Réf. CRMS : AA/IXL20108_652_Maisoncommunale_PMR

Objet : IXELLES. Place Fernand Cocq – Maison communale La Malibran.

Demande de permis unique portant sur le Placement de plateformes d'accès PMR au niveau des escaliers d'entrée de La Malibran, côté impasse rue du Collège

Avis conforme de la CRMS

Entrée au pavillon Malibran via l'impasse de la chaussée d'Ixelles. On peut y voir une double porte secondaire, de plain-pied avec l'impasse, à droite de l'entrée principale d'accès au pavillon

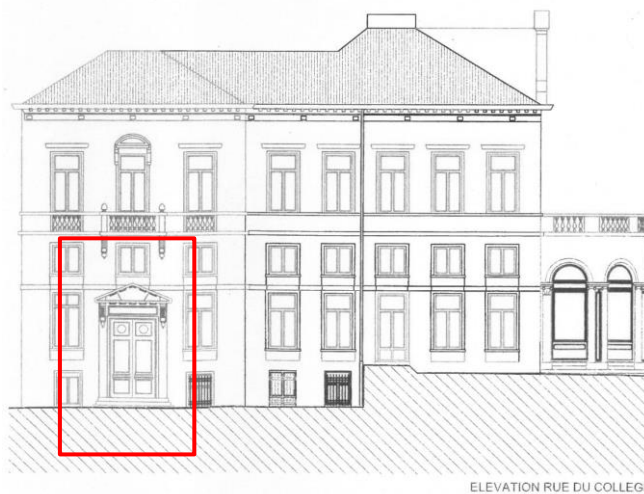
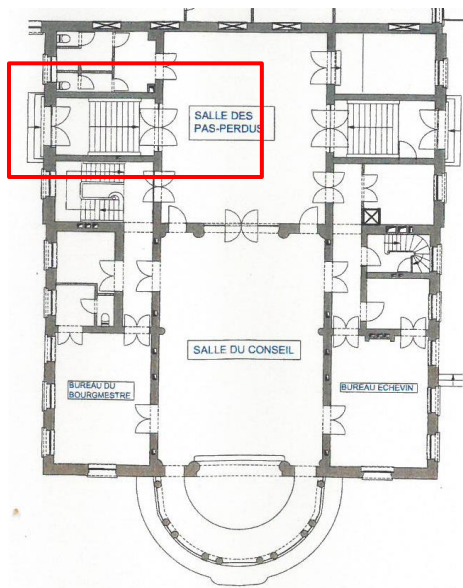
Ci-contre, les photos des portes qui permettraient un aménagement PMR. Il existe en effet une porte située de plain-pied avec le trottoir du côté de l'entrée Chaussée d'Ixelles. Cette porte est située à côté de l'entrée principale et donne accès à un local technique (compteurs-poubelles). Ce local pourrait être aménagé (en maintenant les compteurs) en y intégrant un ascenseur permettant d'accéder directement à un local situé au niveau du hall central du Pavillon Malibran mais surhaussé par rapport à celui-ci. L'accès PMR se ferait donc à droite de la porte d'entrée principale côté chaussée d'Ixelles, un élévateur pourrait mener le PMR jusqu'au niveau supérieur ou une porte ouvragée s'ouvre sur le remarquable hall de réception du Pavillon Malibran.

Cette proposition impliquerait le percement de quelques voussettes afin d'intégrer l'ascenseur et d'intégrer un palier vers ce hall.

La CRMS est consciente que ces interventions sont plus conséquentes et coûteuses mais elle estime que cette solution mérite vraiment d'être étudiée car elle offre un accès digne de tous, et très respectueux du patrimoine.
